# DEICHSANIERUNG 'REES-LÖWENBERG' PLANUNGSABSCHNITT 3

## Änderungsantrag Oktober 2021

Änderung der Radwegerampe  
bei Station 3+200

### Umweltfachliche Stellungnahme

Änderungsfläche DSZ I

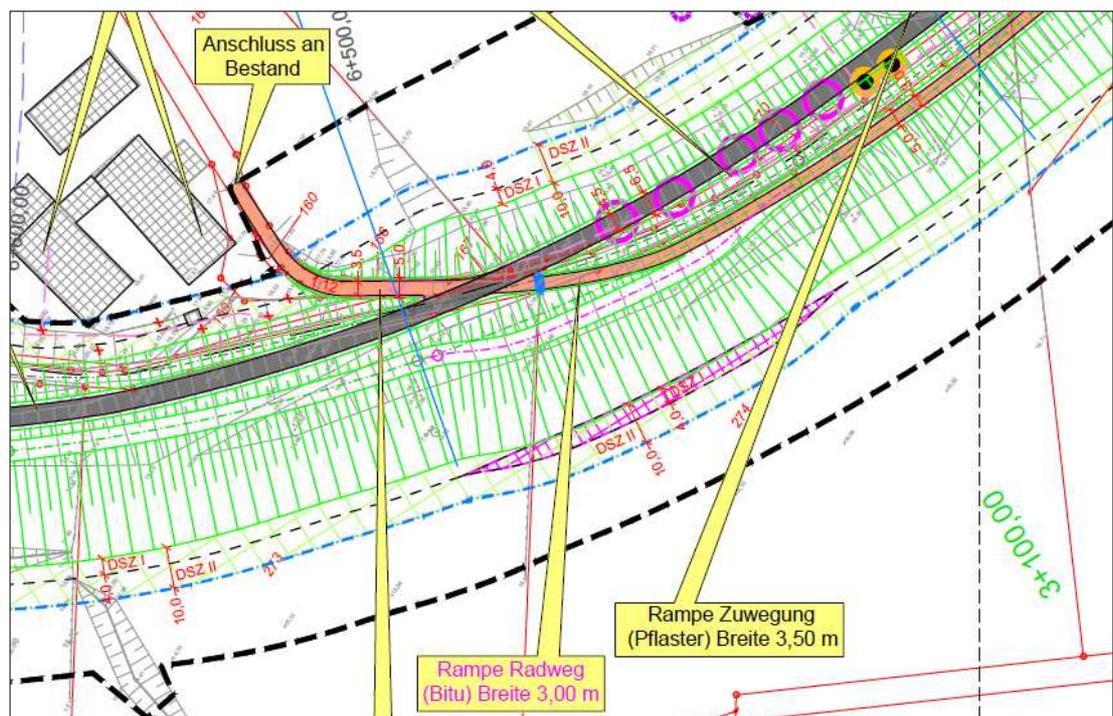
Im Ergebnis des Erörterungsverfahrens zur o.g. Deichsanierung hat sich die Notwendigkeit einer Änderung des Radwegeverlaufs ergeben. Auf der Teilstrecke 3+200 bis 3+600 wird der Fahrradweg auf der Deichkrone gestrichen, so dass die zusätzliche Errichtung einer Fahrradrampe bei Station 3+200 erforderlich wird. Die hieraus resultierende Verbreiterung des Deiches um bis ca. 4 m auf einer Strecke von ca. 90 m führt zu einer zusätzlichen Flächeninanspruchnahme im Deichvorland (s. nachfolgende Darstellung). Die Grenzen des zur Bauumsetzung beanspruchten Baufeldes bleiben dagegen unverändert.

Der Bau der nunmehr geplanten Radwegerampe mit einer Länge von ca. 40 m bei gleichzeitigem Verzicht auf eine ca. 400 m lange Teilstrecke des Kronenradwegs führt gegenüber der ursprünglichen Antragsplanung zu einer erheblichen Verringerung des Umfangs dauerhafter Flächenversiegelungen mit all den daraus resultierenden positiven Wirkungen auf Umwelt und Landschaft. Die folgenden Ausführungen können somit auf die zu erwartenden Wirkungen der Verbreiterung des Deichbauwerks beschränkt werden.
